WSZYSCY WYKONAWCY

Dotyczy postępowania w trybie przetargu nieograniczonego na **Zakup i dostawę znaków drogowych pionowych i słupków.**

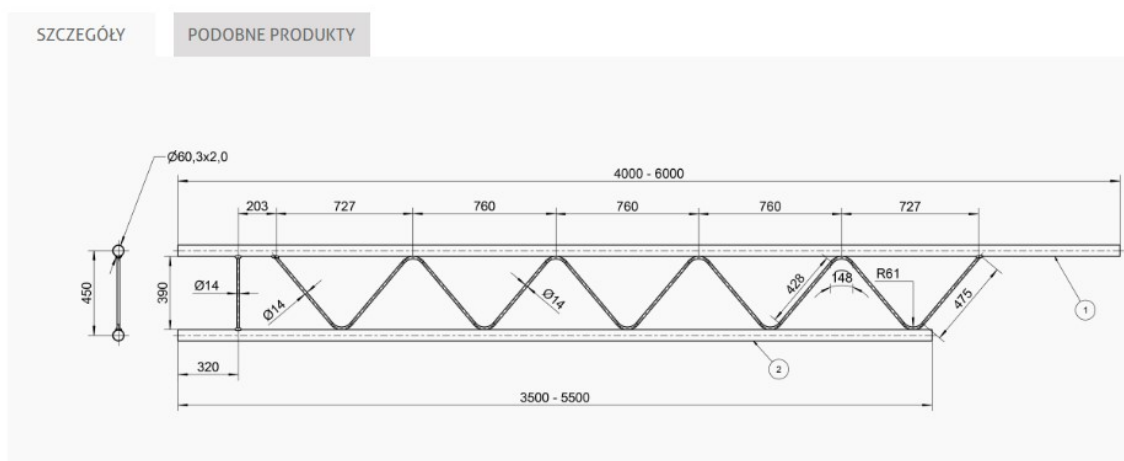
PYTANIE 13: Pozycja 42 kosztorysu – proszę o zamieszczenie dokładnego opisu „Kratownicy 5,50m”, a co najmniej o wskazanie, czy ma to być kratownica lekka, średnia czy ciężka.

Poz.42. należy wycenić jak dla kratownicy typu średniego.

Rys. 5.2.1. Przykład balustrady U-11a

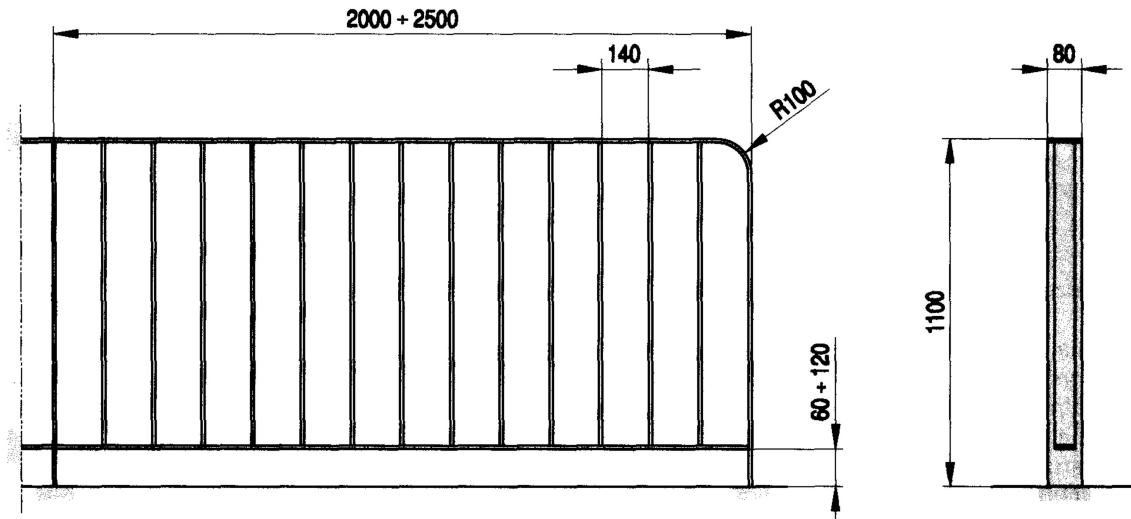
PYTANIE 14: Pozycja 43 kosztorysu – proszę zamieszczenie dokładnego opisu i rysunku lub zdjęcia poglądowego dla „bariery U-11a biało/czerwonej 2m”, a w szczególności o podanie dokładnych wymiarów i materiałów z jakich ma być wykonana (rurki, pręty, kształtowniki itd. itp.)

Poz.43. Bariera U-11a w kolorze biało-czerwonym

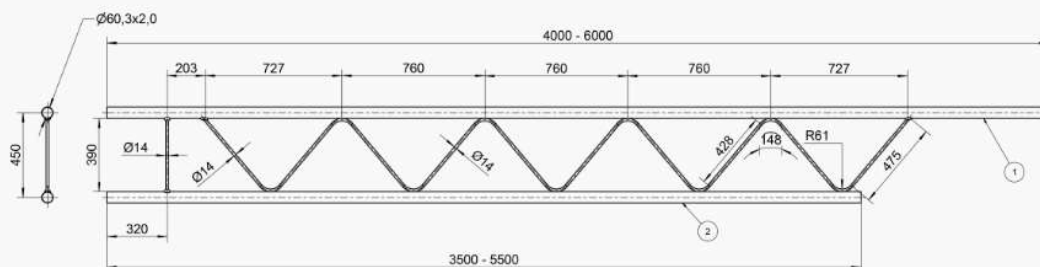
- w dokumentacji KOSZTORYS OFERTOWY poz. 42 widnieje zapis „Kratownica 5,5m” – bardzo proszę o dołączenie rysunku technicznego kratownicy w celu prawidłowej wyceny.

Poz.42. należy wycenić jak dla kratownicy typu średniego.

Rys. 5.2.1. Przykład balustrady U-11a

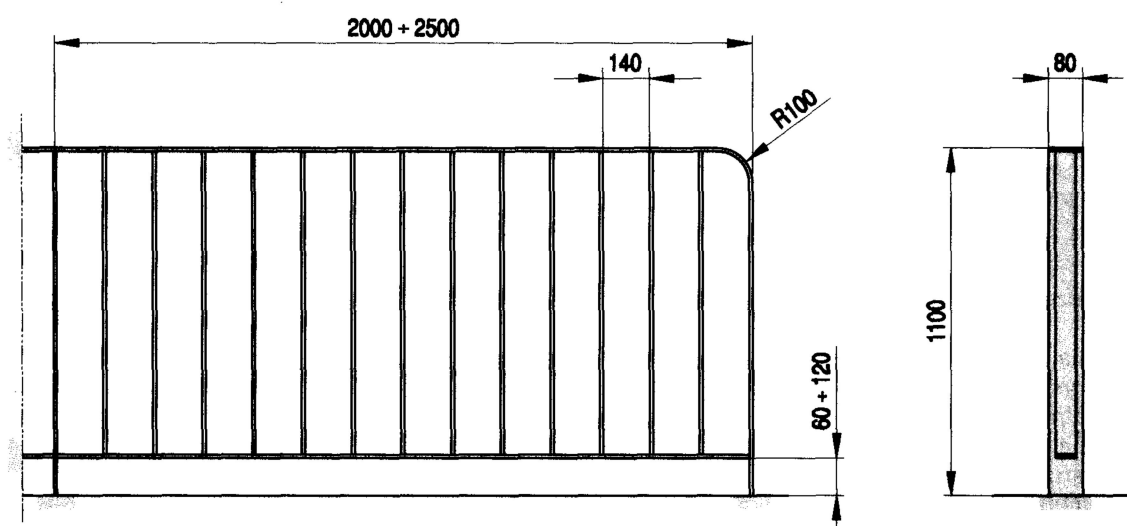
- w dokumentacji KOSZTORYS OFERTOWY poz. 43 widnieje zapis „bariera U-11a białoczerwona 2m” – czy chodzi tu o barierkę tzw. SZCZEBLINKOWA wykonana z profilu zamkniętego okrągłego (pochwyty Ø60,3mm, przeciąg Ø48,3mm, szczelinki pionowe Ø20,0mm).

Poz.43.Bariera U-11a w kolorze biało-czerwonym
